改善箇所説明図

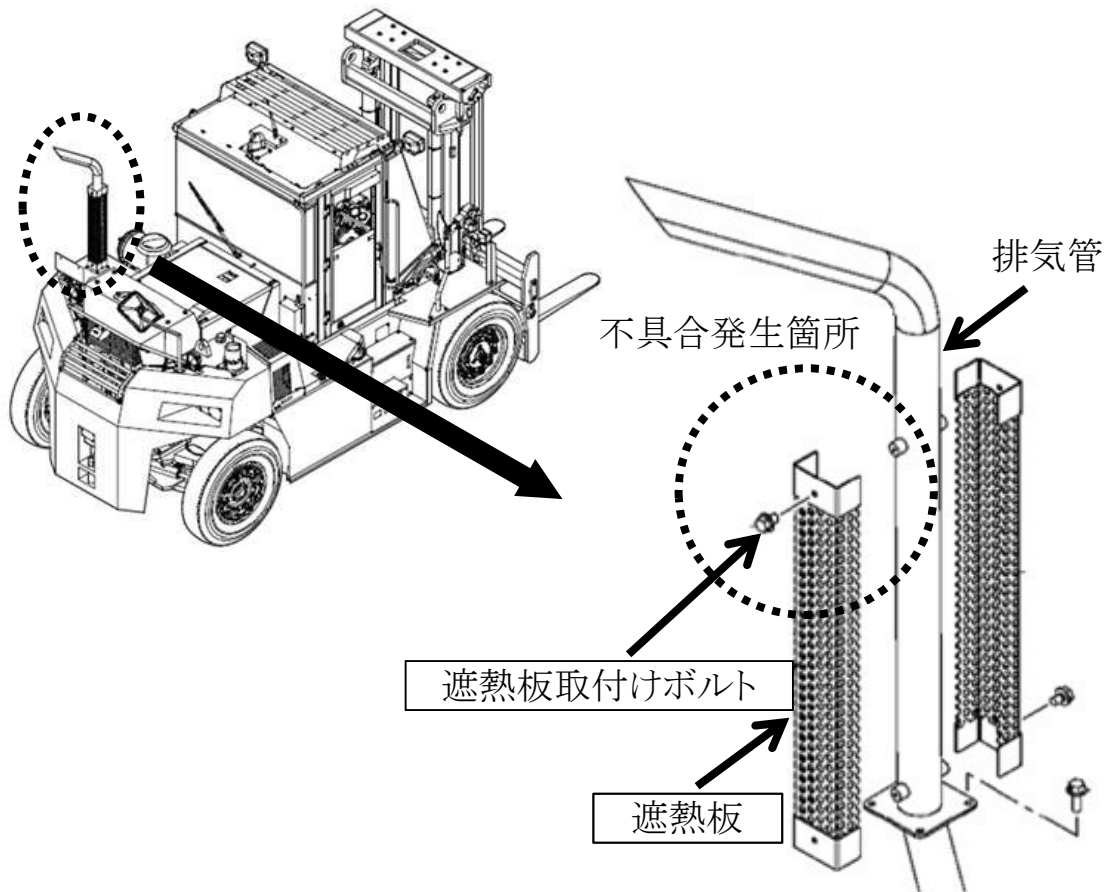
エンジン式フォークリフトの排気管の遮熱板において、取付け方法が不適切なため、排気熱により取付けボルトが緩むことがある。そのため、そのままの状態では車両の稼働・停車に伴う加熱・冷却を繰り返した場合、取付けボルトおよび、遮熱板が外れるおそれがある。

全車両、遮熱板および、遮熱板取付け部品を対策品に交換する。
